AVIS

AT.24.36.AV - ENERGIE.24.07.AV - ENV.24.47.AV

Proposition de décret relatif à l'accélération du déploiement des énergies renouvelables

Avis adopté le 22/03/2024
par les Pôles Aménagement du territoire,
Energie et Environnement

Schémas des délais

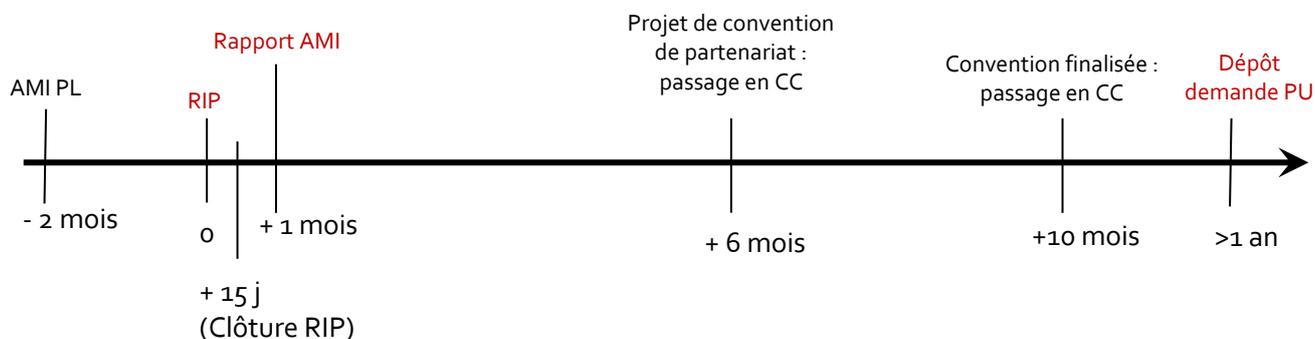
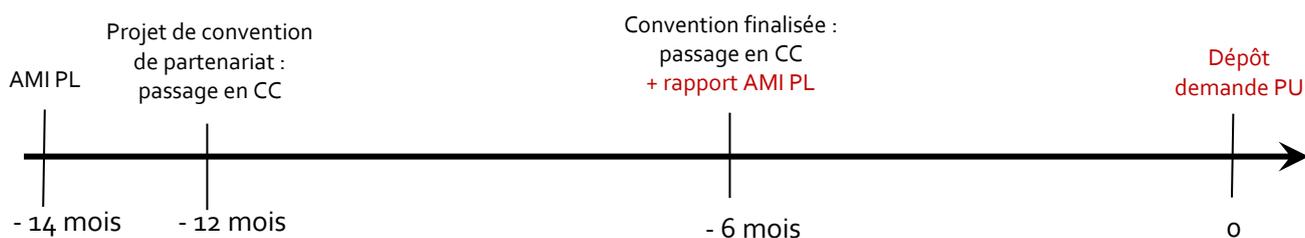
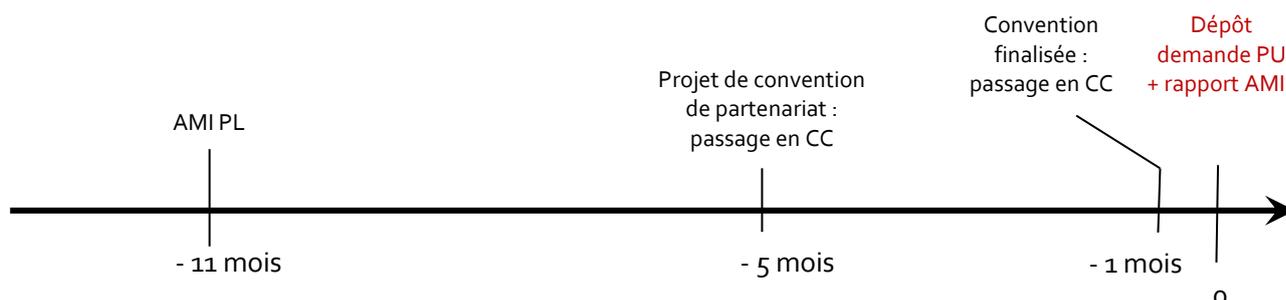
- Le texte ne mentionne :
 - ni le délai endéans lequel l'appel à manifestation d'intérêt à destination des pouvoirs locaux doit être organisé,
 - ni le délai endéans lequel le rapport relatif à l'appel à manifestation d'intérêt à destination des citoyens doit être clôturé.
- Il convient de remarquer qu'en ZAER, le fait d'exiger le rapport de manifestation d'intérêt 6 mois avant le dépôt du permis unique implique de lancer l'appel à manifestation d'intérêt très en amont. Dans cette procédure de permis accélérée, il conviendrait d'exiger le rapport de manifestation d'intérêt au moment du dépôt de la demande du permis unique.
